Modulo per la presentazione delle osservazioni per i piani/programmi/progetti sottoposti a procedimenti di valutazione ambientale di competenza statale

ID: Codice procedura (ID_VIP/ID_MATTM): 12691

“Progetto di un impianto eolico denominato “Pitigliano” ubicato nei comuni di Pitigliano (GR) e Sorano (GR) costituito da 20 (venti) aerogeneratori di potenza nominale 7,0 MW per un totale di 140,0 MW con relative opere connesse ed infrastrutture indispensabili”

Immagine 3. Cumulo di una parte di impianti eolici, fotovoltaici e geotermici industriali in progettazione ed esistenti intorno all’eolico industriale “Pitigliano”.

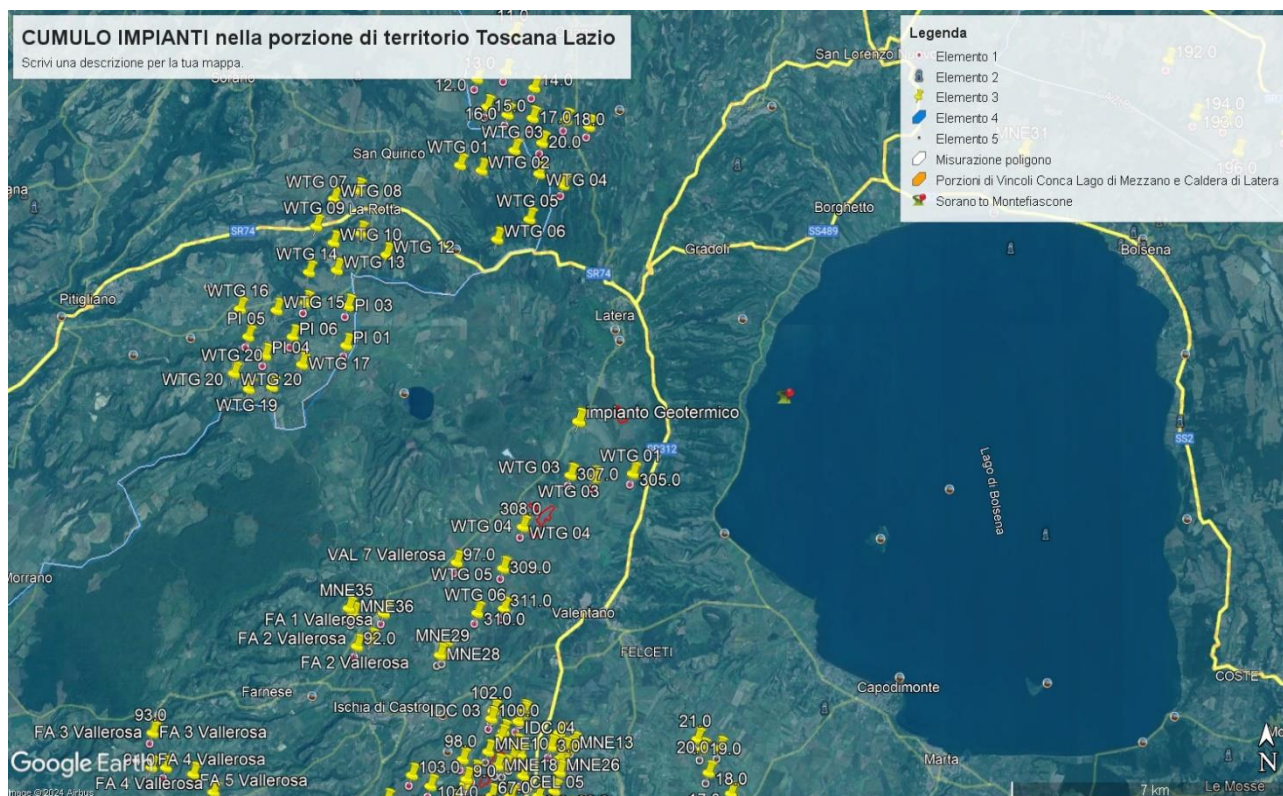
Tornando alle Linee guida nazionali, l’allegato IV dedica il paragrafo 3 agli impatti visivi e quelli sui Beni Culturali, Paesaggistici, Naturalistici e Culturali, dove viene detto che la valutazione dell’impatto visivo dovrà essere effettuata tenendo conto “**degli elementi caratterizzanti e qualificanti il paesaggio, effettuata alle diverse scale di studio (vasta, intermedia e di dettaglio...**”. Le analisi debbono non solo definire l’area di visibilità dell’impianto eolico industriale, **ma anche il modo in cui l’impianto viene percepito all’interno del bacino visivo**. Le analisi visive debbono inoltre tener in opportuna considerazione **gli effetti cumulativi derivanti dalla compresenza di più impianti**”. Nella Relazione Paesaggistica e nello Studio di Impatto Ambientale prodotte dalla proponente come già evidenziato è stato ignorato il vincolo paesaggistico di notevole interesse pubblico ex articolo 136 del Codice dei

Beni Culturali “*Ambito paesaggistico, geologico e geomorfologico dell’orlo della caldera di Latera ...*” Non vengono nemmeno citati gli impianti eolici in progetto al MASE, il “Rempillo” (6 aerogeneratori) e un altro in verifica amministrativa di 14 aerogeneratori e 72, 6 MW. Ad oggi nei territori di Pitigliano, Sorano e in quello limitrofo potenzialmente potrebbero essere insediati 40 aerogeneratori alti 200 metri e larghi 170. Ma la proponente non cita neanche altri impianti che creerebbero il cumulo e quindi maggiore impatto. Infatti, sul territorio della “Città del Tufo” (Sorano e Pitigliano) impatterebbero anche l’impianto eolico “Montarzo” di Onano con 13 aerogeneratori con le dimensioni ricordate, l’altro eolico industriale nel territorio di Valentano con sette aerogeneratori (stesse dimensioni), gli impianti di Farnese con un minieolico di 3 Torri alte 60 metri già installate in località Poggio del Crognolo e l’impianto eolico industriale “Vallerosa” (7 aerogeneratori alti 200 metri e larghi 158 metri) in procedura VIA presso la Regione Lazio. Inoltre, altri impianti del minieolico già presenti a Valentano, Cellere e Piansano e due progetti eolici industriali con le stesse dimensioni (200 m x 170 m) nel Comune di Ischia di Castro. La valutazione del cumulo non prende neanche in considerazione gli impianti industriali di fotovoltaico e agrivoltaico in progetto a Farnese, Valentano, Ischia di Castro, Cellere. L’impianto geotermico in procedura Via al MASE, progettato nella Caldera di Latera. Quindi è stata effettuata una valutazione del potenziale impatto cumulativo non veritiera a dispetto di quanto affermato dalla proponente che sostiene di aver preso in considerazione uno spazio di 10 km intorno al suo impianto per gli impatti che si creerebbero.

Nella Parte IV delle Linee guida citate al punto 16.1, nello stabilire i requisiti per la valutazione positiva dei progetti nel procedimento di VIA si parla di individuazione delle aree idonee per l’insediamento degli impianti tenendo conto di aree degradate da attività antropiche pregresse o in atto (brownfield) tra cui siti industriali, cave, discariche, siti contaminati. Stessa raccomandazione viene ribadita anche nell’art.20 del D.Lgs n. 199/2021. Ma appare inascoltata dalla proponente. Infatti, insiste molto nel dire che il suo impianto industriale è compatibile con il territorio nonostante le numerose incompatibilità paesaggistiche, culturali, economiche e naturalistiche che esso incontra.

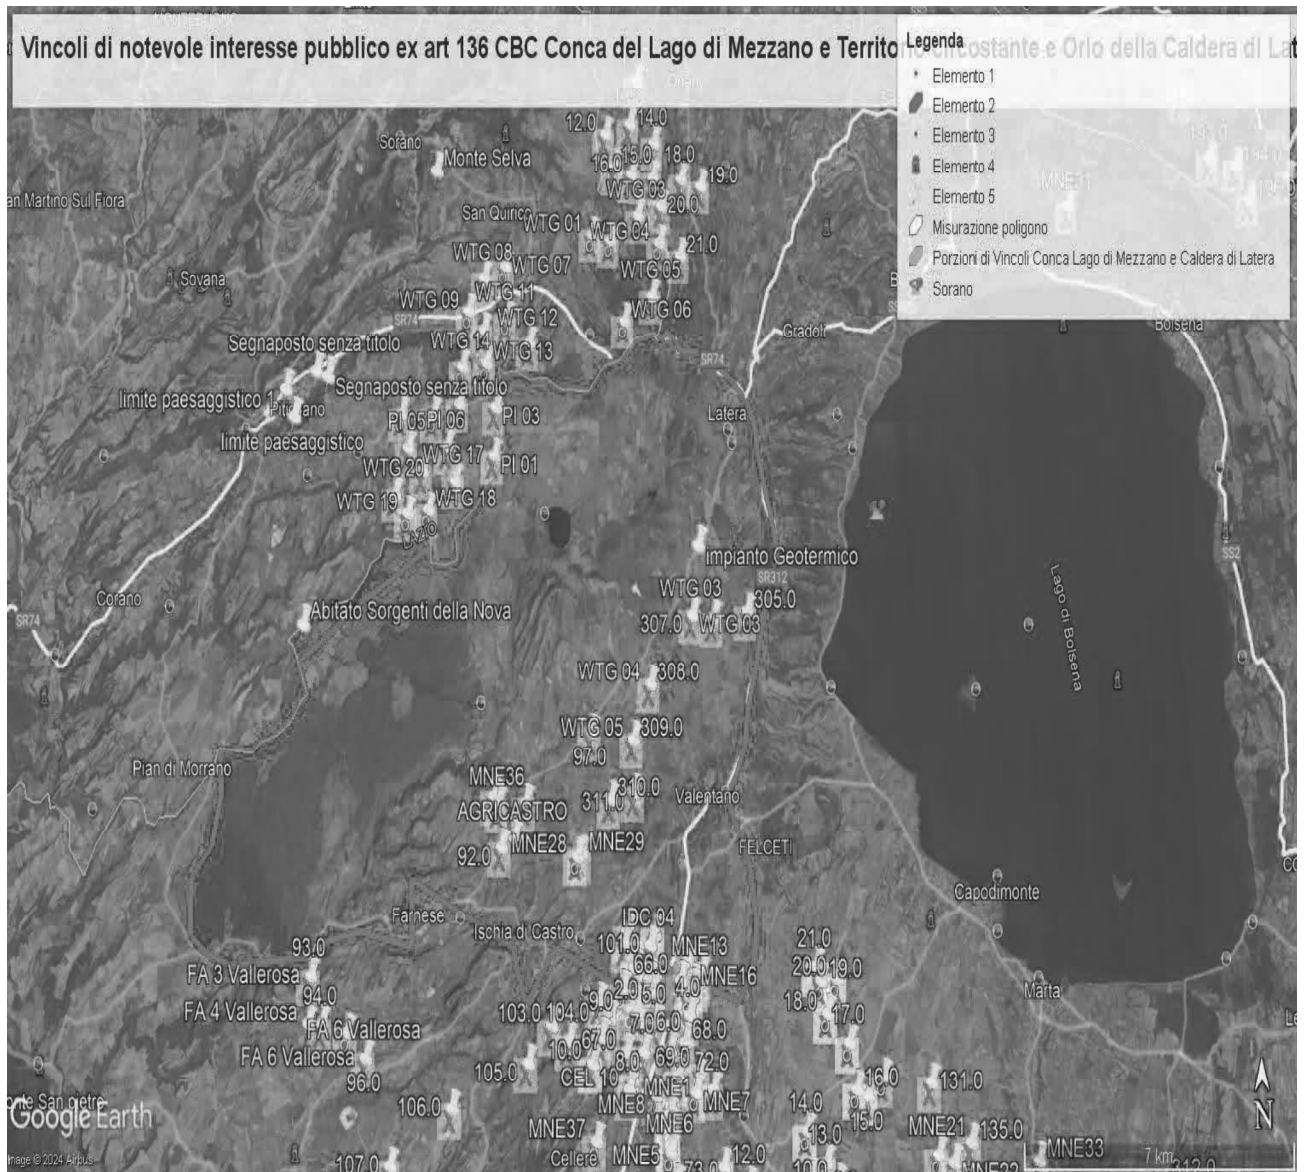
Come è illustrato nell'immagine si ribadisce che l'impianto industriale "Pitigliano" ricade completamente all'interno delle fasce di rispetto dei due vincoli di notevole

interesse pubblico e lambisce quelle di un terzo vincolo e quindi come affermato dal Consiglio di Stato nelle sentenze citate, l'impianto è insediato in area non idonea ai sensi dell'art. 20 comma 8 lettera c quater del D.Lgs. n. 199/2021 e ss.mm.ii al contrario di quanto sostiene la proponente.

IMMAGINE n. 2 Impianto eolico industriale “Pitigliano” e distanze aerogeneratori dai Vincoli della Conca del Lago di Mezzano...

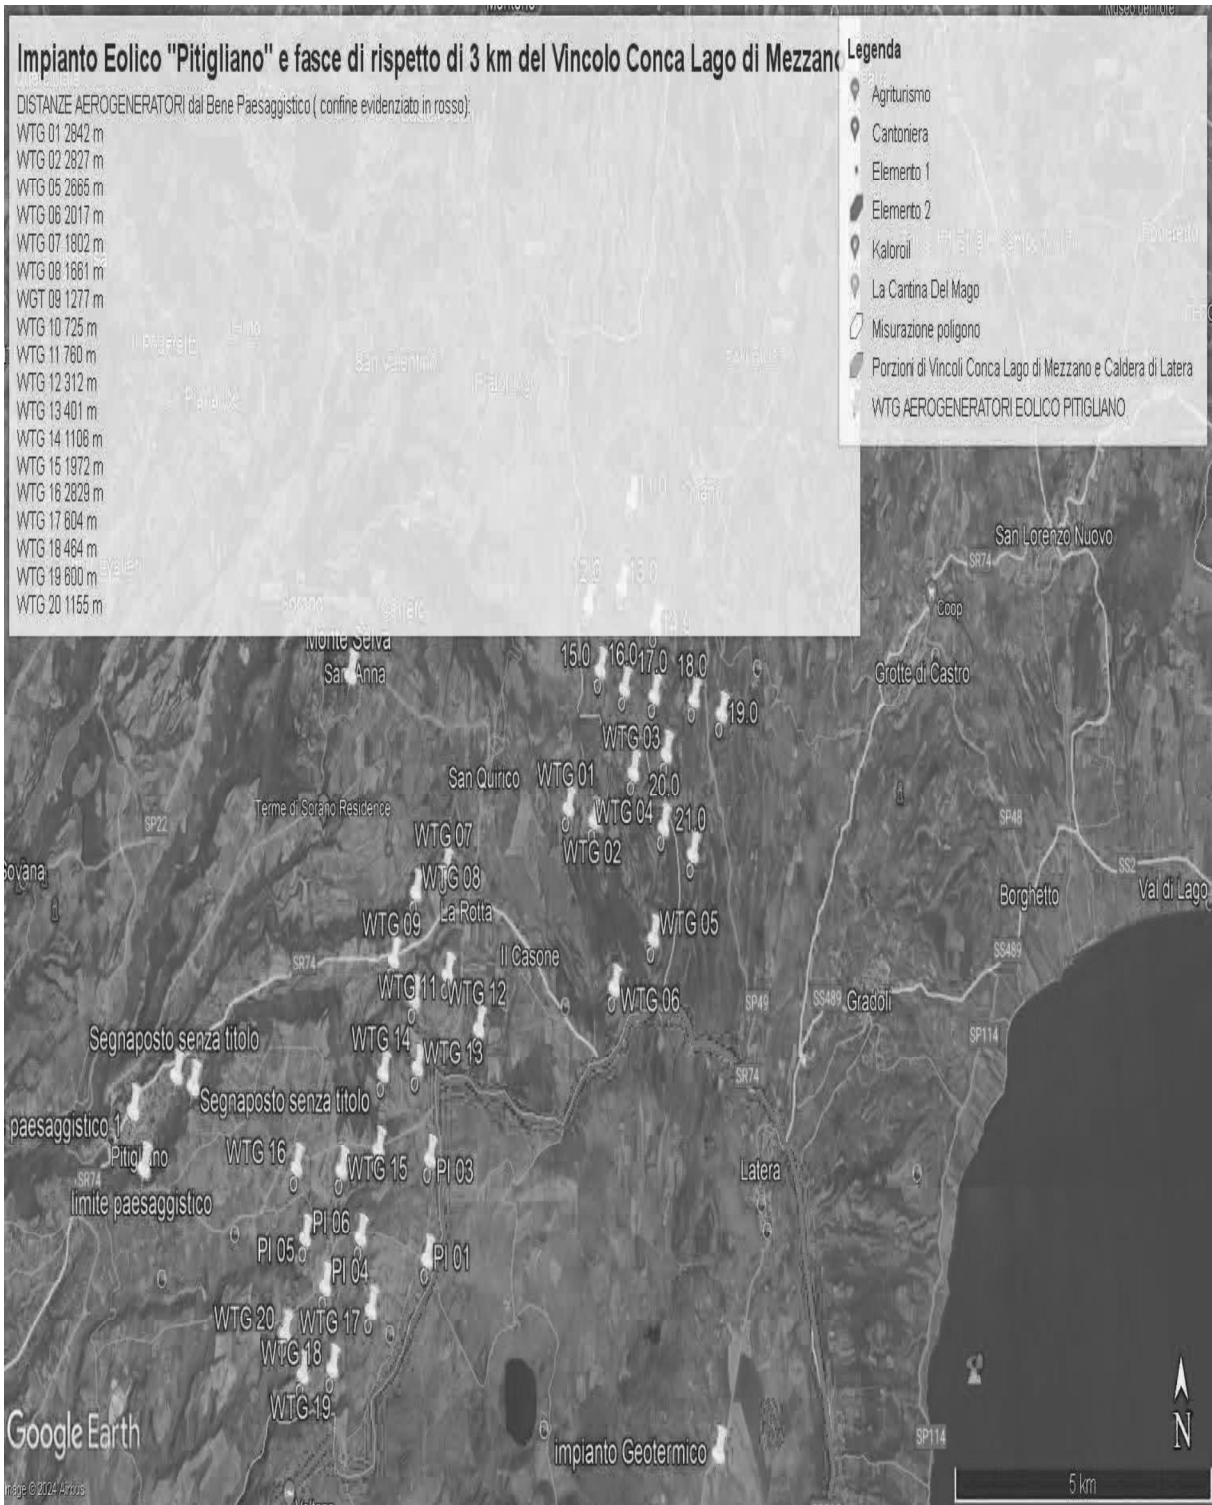
Al contrario si evidenzia che l'impianto eolico industriale citato non solo ricadrebbe con tutti e 20 gli aerogeneratori all'interno delle fasce di rispetto di 3 km di due vincoli paesaggistici di notevole interesse pubblico esistenti nella Regione Lazio e con una parte di essi nel vincolo paesaggistico del Centro abitato di Sorano (GR) quindi in aree non idonee all'installazione di impianti di energia rinnovabile. Addirittura, alcuni aerogeneratori sarebbero ubicati a poche centinaia di metri dai perimetri dei due vincoli paesaggistici laziali ex art 136 del CBC.

Inoltre, come sostiene la Proponente parte dell'impianto si verrebbe a trovare a 3,5 km dal centro abitato di Sorano. Infatti, tre degli aerogeneratori WTG 08, 09, 10 sono addirittura all'interno delle fasce di rispetto dei 3 km del suo vincolo paesaggistico di notevole interesse pubblico ex art 136 del CBC. Si evidenzia che così si crea
